VILLE DE TOULON

# PLAN LOCAL D'URBANISME

## MODIFICATION N°2 NOTICE EXPLICATIVE

Périmètre OA 2 PLU: les bâtiments à supprimer sont repérés dans le cercle orange

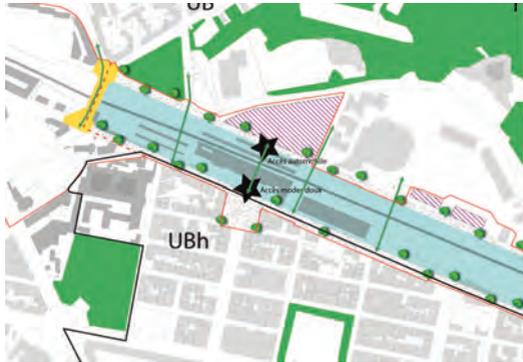
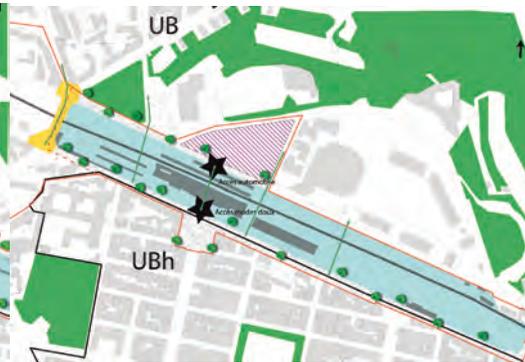
Ce sous-secteur inclut 3 bâtiments situés Boulevard Commandant Nicolas. Ces bâtiments n'étant pas utiles au projet (= P2 sur la planche graphique n°17), il convient de les exclure du périmètre P2.

Plan de masse UZc opposable

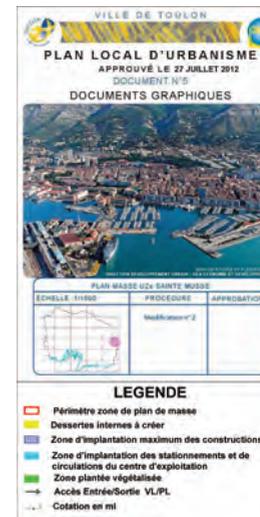
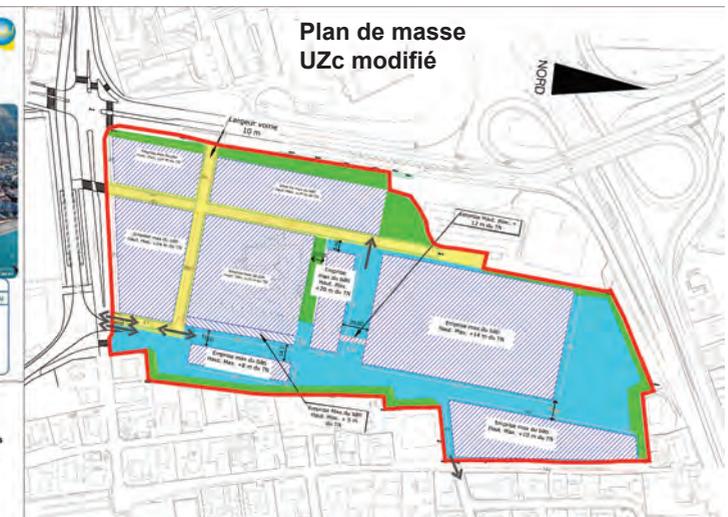
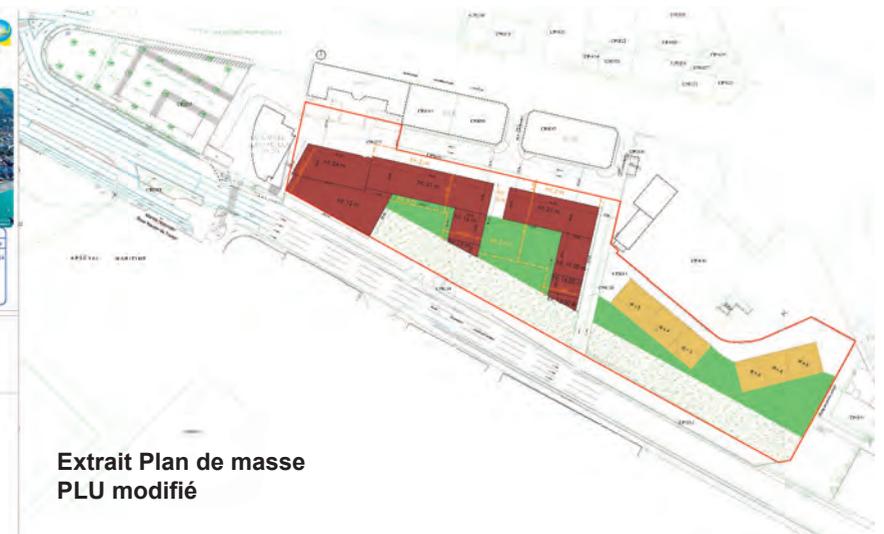
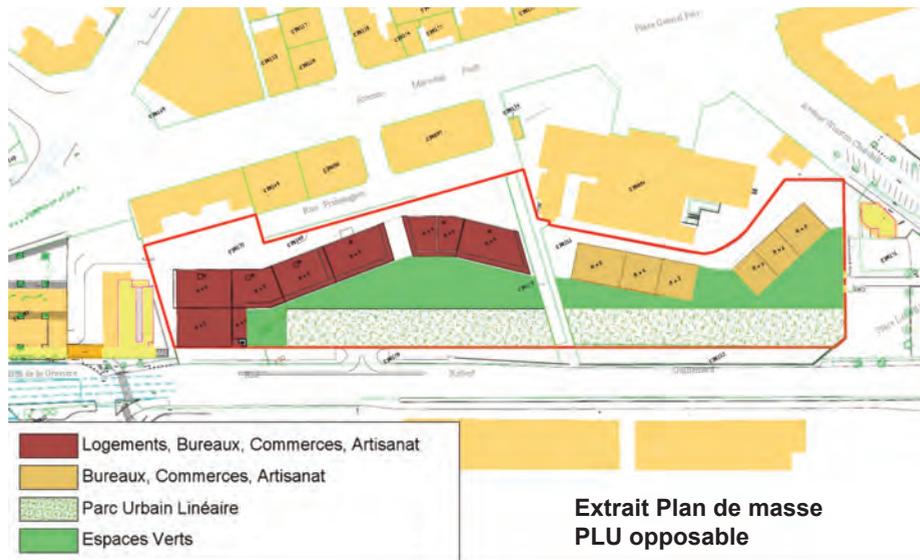
Le plan masse de 2012 sur le secteur de future gare du TCSP évolue.

Scission de l'ER 101

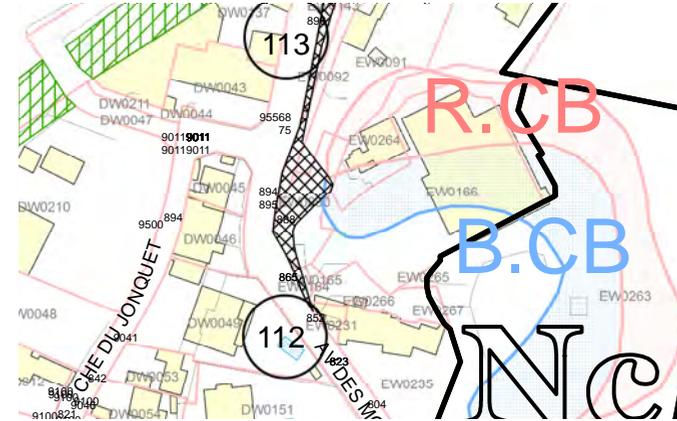
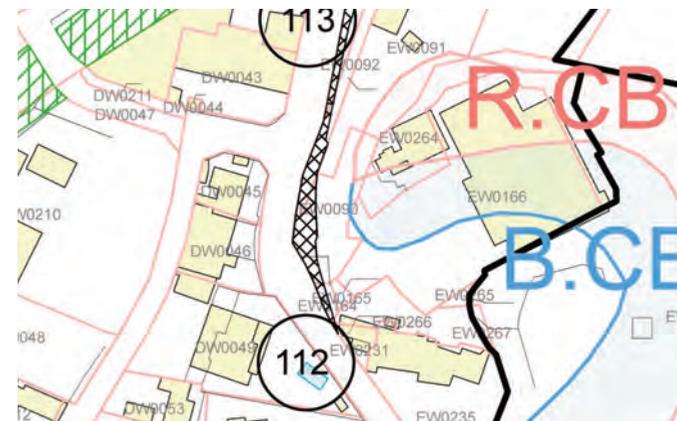
N°	Type de modification	Bénéficiaire	Eléments concernés
2.1	Scission de l'ER 101 Création de l'ER102	Conseil Général	Voirie. Route départementale 92, de la limite de la commune à la rue Bonfante, à scinder : le carrefour de la Florane devient l'ER102, pour permettre la réalisation des 2 projets dans des calendriers distincts Modification de l'ER101 et création de l'ER102 sur la planche graphique n°10 et modification de la liste des ER p.6

## Suppression partielle ER113

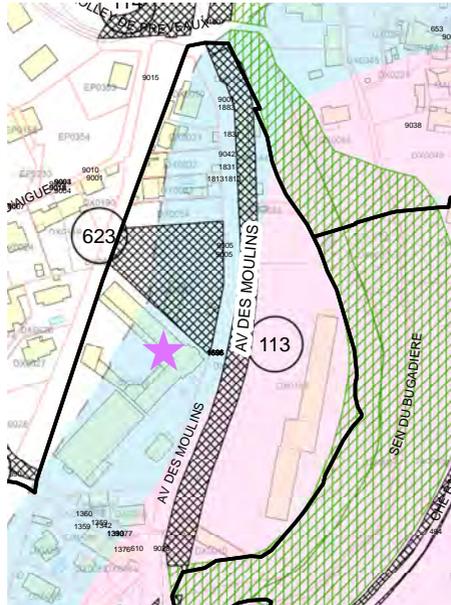
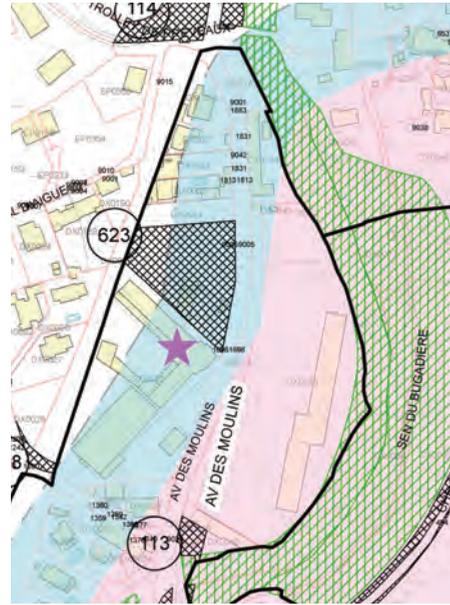
2.3	Suppression partielle ER 113	Conseil Général	Voirie. Route départementale 46, suppression partielle (- 2524 m <sup>2</sup> ), sur la planche graphique 6 et dans la liste des ER p.6

## Suppression partielle ER115

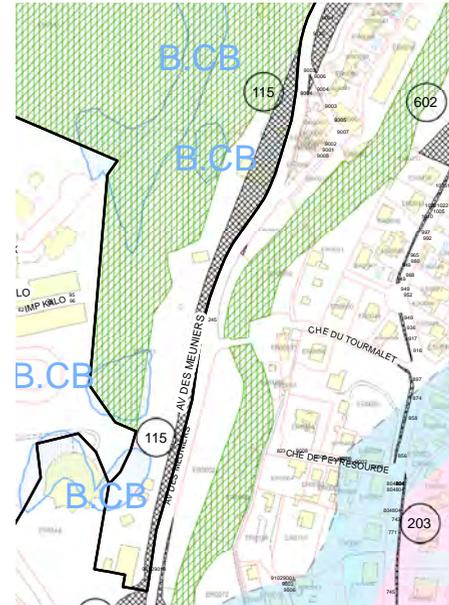
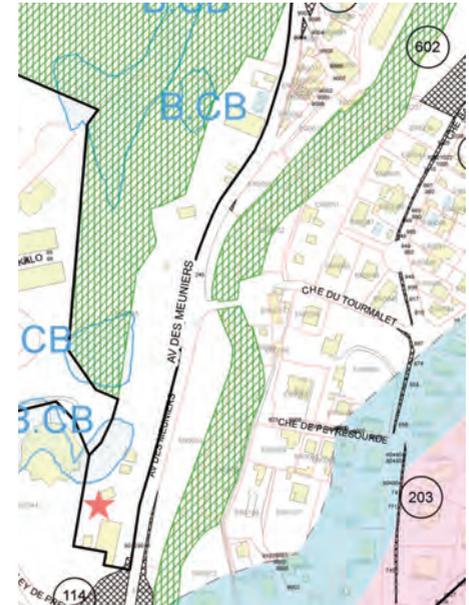
2.4	Suppression partielle ER 115	Conseil Général	Voirie. Route départementale 46, suppression partielle (- 3355 m <sup>2</sup> ), sur la planche graphique 6 et dans la liste des ER p.6

### Suppression partielle ER117

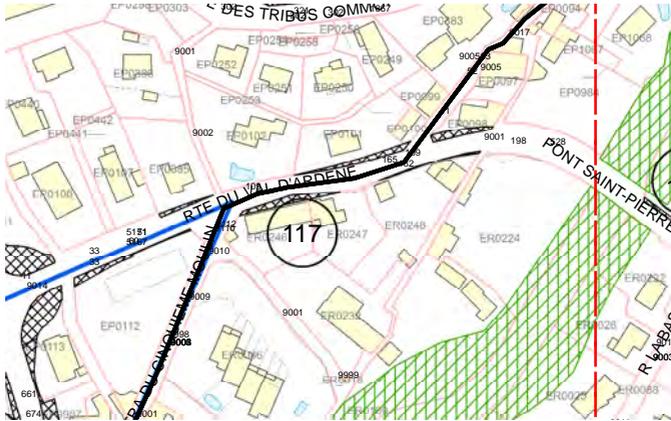
2.5	Suppression partielle ER 117	Conseil Général	Voirie. Route départementale 46, suppression partielle (- 137 m <sup>2</sup> ), sur la planche graphique 6 et dans la liste des ER p.6

### Suppression partielle ER120

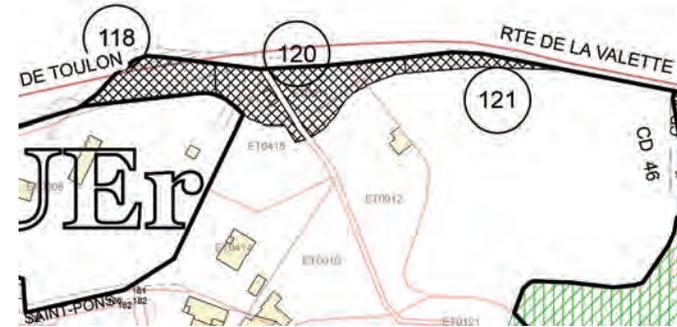
2.6	Suppression partielle ER 120	Conseil Général	Voirie. Route départementale 46, Giratoire de la Ripelle, suppression partielle (- 140 m <sup>2</sup> ), sur la planche graphique 3 et dans la liste des ER p.6

## Suppression partielle ER502

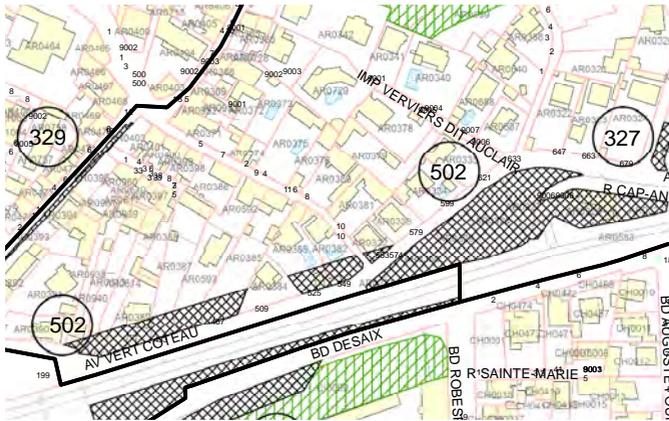
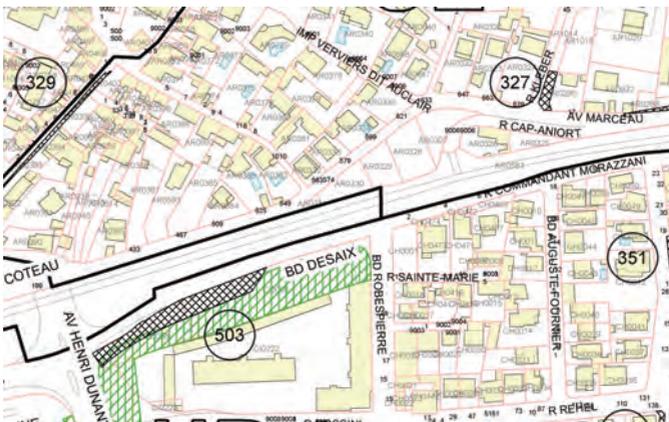
2.7	Suppression partielle ER 502	TPM	Voirie. Elargissement Bd Raynouard - Avenue de Vert Coteau - Avenue Ortolan - Bd de la Démocratie, suppression partielle (- 3510 m <sup>2</sup> ), sur la planche graphique 18 et dans la liste des ER p.17

## Suppression partielle ER503

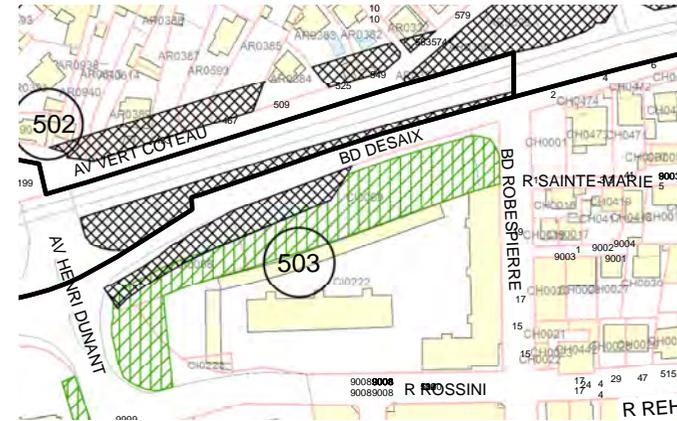
2.8	Suppression partielle ER 503	TPM	Equipements liés à la réalisation du TCSP. Brunet - St Jean du Var - Champ de Mars - Centre Ville - Pont du Las - Pont Neuf - Escaillon - La Beaucaire, suppression partielle (- 1015 m <sup>2</sup> ), sur la planche graphique 18 et dans la liste des ER p.17

Suppression totale ER506

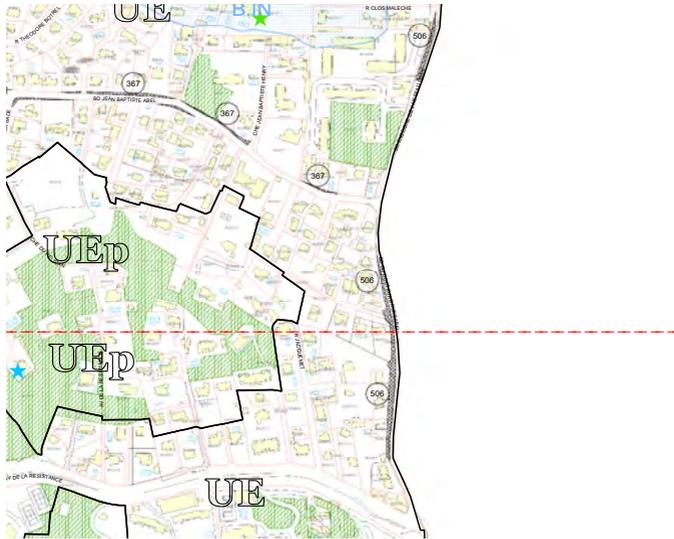
2.9	Suppression totale ER 506	TPM	Voirie. Bd Enseigne de Vaisseau Gues - Bd Bourgarel, suppression totale, projet abandonné, sur les planches graphiques 24 et 28 et dans la liste des ER p.17

Plan de masse UZa avant modification

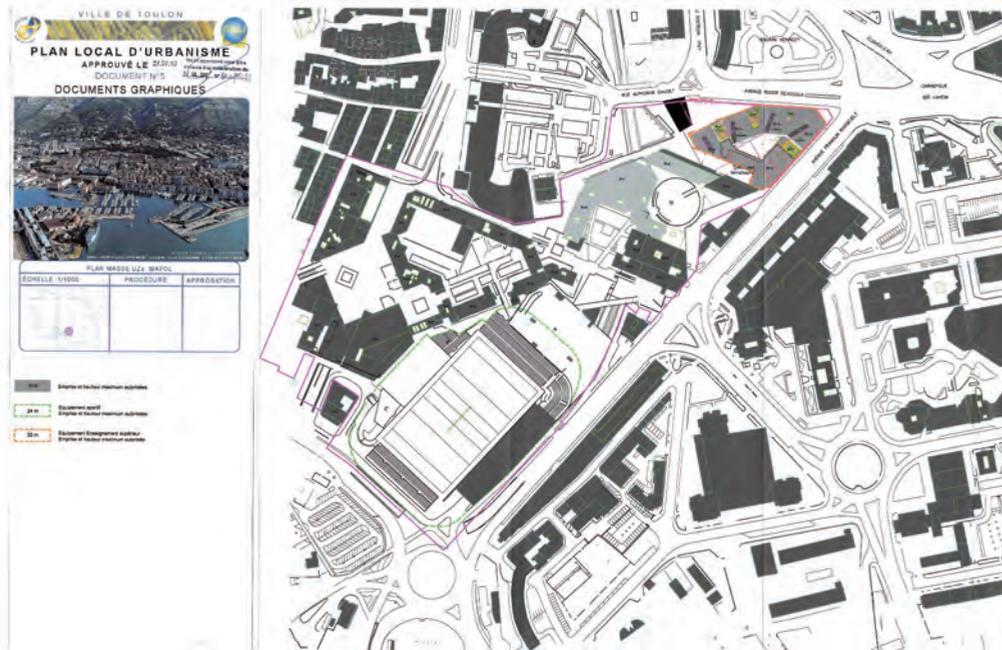
De plus, le plan UZa Mayol est à reprendre suite à une mauvaise représentation de la tribune Bonnus au sud-est au moment de l'approbation du PLU. Cette représentation est reprise ainsi que l'emprise de l'équipement sportif (périmètre vert), qui se cale sur la tribune.

8.2	Plan de masse UZa	<b>Documents graphiques :</b> Plan de masse UZa : la tribune au sud-est ayant été mal représentée graphiquement (en biais), son emprise est reprise ainsi que celle de l'équipement sportif qui la longe (périmètre vert).
